**Commission économique pour l'Europe**

**Forum mondial de l'harmonisation des Règlements  
concernant les véhicules**
**Groupe de travail des dispositions générales de sécurité**
**Rapport du Groupe de travail des dispositions générales  
de sécurité sur sa quatre-vingt-dix-septième session  
(Genève, 20-23 octobre 2009)**

**Figure 4a**

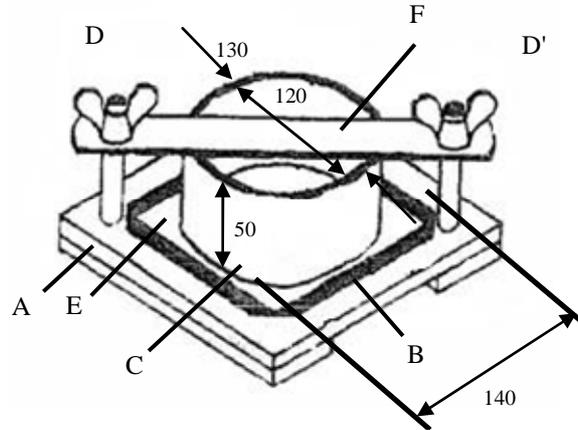
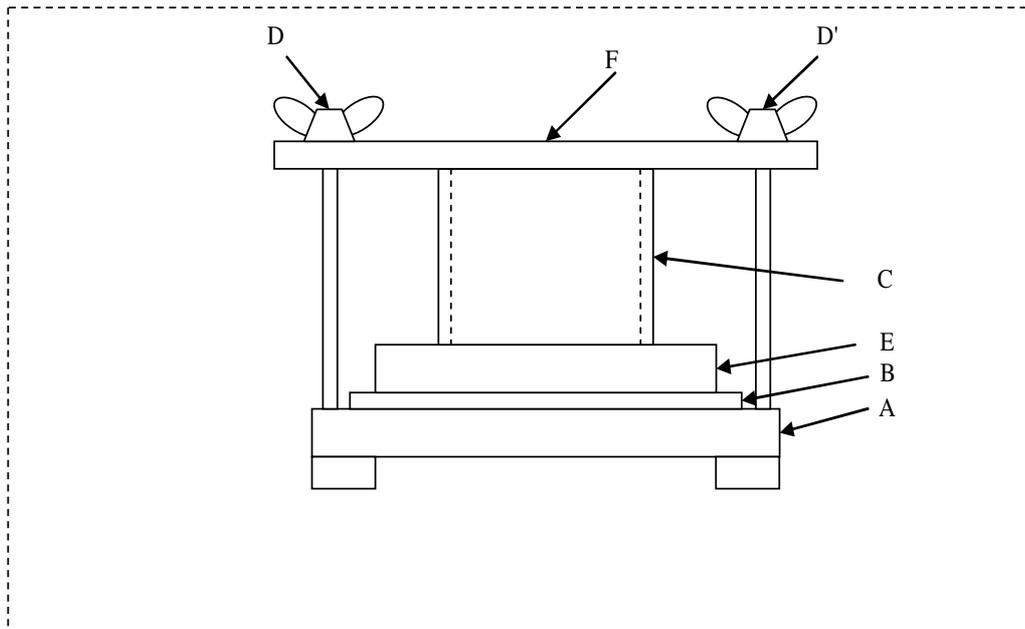
Annexe 5, modifier comme suit:

**4.4 On remplit le cylindre métallique avec le liquide d'essai jusqu'à une hauteur de 20 mm et on laisse reposer l'ensemble pendant vingt-quatre heures.**

- 4.5 On enlève le liquide d'essai et l'échantillon d'essai de l'appareil. Si des résidus du liquide d'essai sont présents sur l'échantillon d'essai, on les enlève sans comprimer celui-ci.
- 4.6 On pèse l'échantillon d'essai.

«Figure 7: Définition de la surface "S"  
(par. 5.1.3.2)

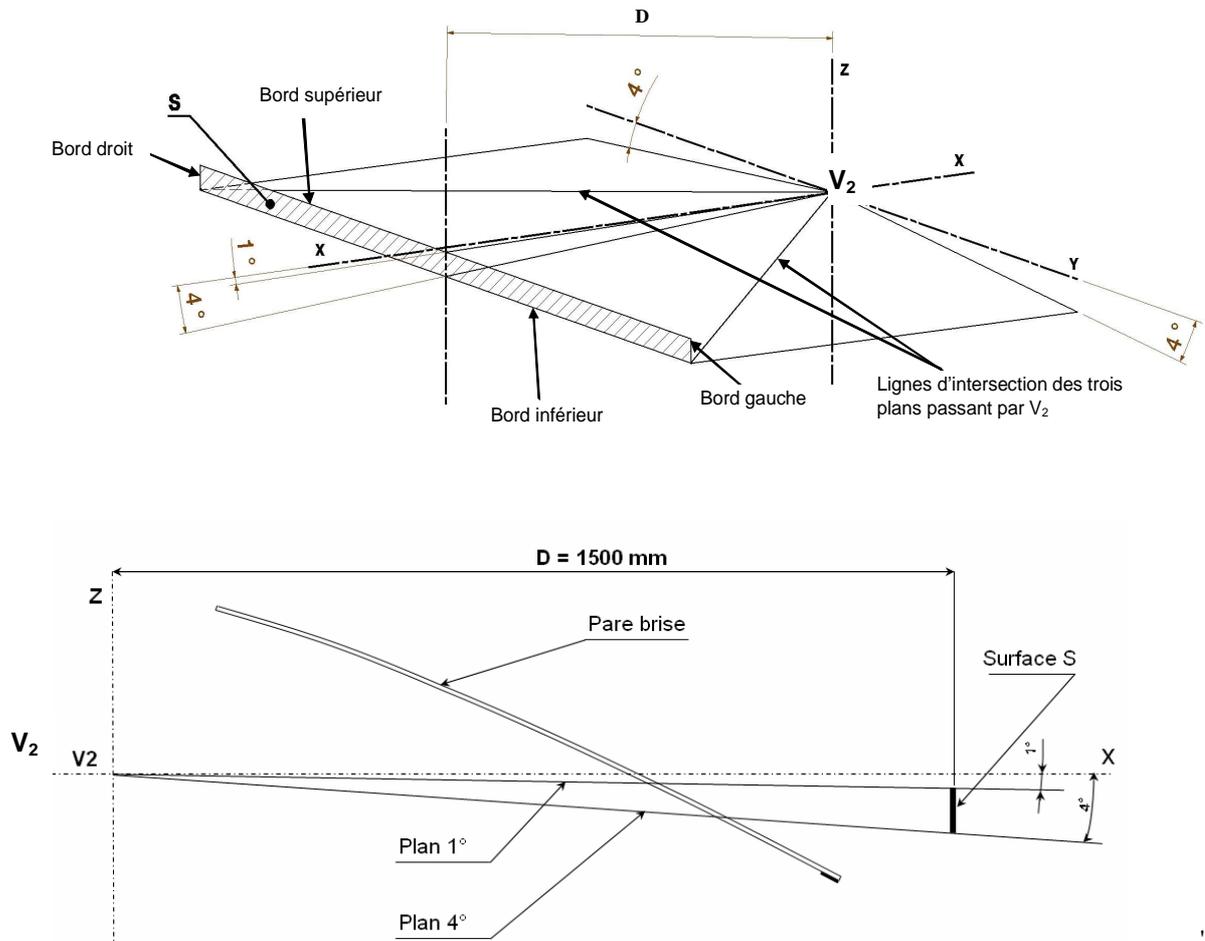
Annexe 4, appendice, ajouter la nouvelle figure 7, ainsi conçue:

«5.1.3.2 **Des obstructions entre un plan passant par  $V_2$  et incliné d'au moins 1° au-dessous de l'horizontale et un plan passant par  $V_2$  et incliné de 4° au-dessous de l'horizontale seront tolérées si la projection de ces obstructions sur une surface S comme définie au paragraphe 5.1.3.2.1 ne dépasse pas 20 % de cette surface. Le volant, si ajustable, doit se placer dans une position normale indiquée par le constructeur ou, le cas échéant, à mi-distance entre les limites du domaine d'ajustement.**».

«5.1.3.2.1 **La surface S (voir annexe 4, appendice, fig. 7) est une surface verticale rectangulaire située dans un plan perpendiculaire à l'axe des X à 1 500 mm en avant du point  $V_2$ . Son bord supérieur est délimité par un plan passant par  $V_2$  incliné de 1° au-dessous de l'horizontale. Son bord inférieur est délimité par un plan passant par  $V_2$  incliné de 4° au-dessous de l'horizontale. Ses bords gauche et droit sont verticaux et générés par les lignes d'intersection des trois plans à 4° définis au paragraphe 5.1.2.2 ci-dessus.**
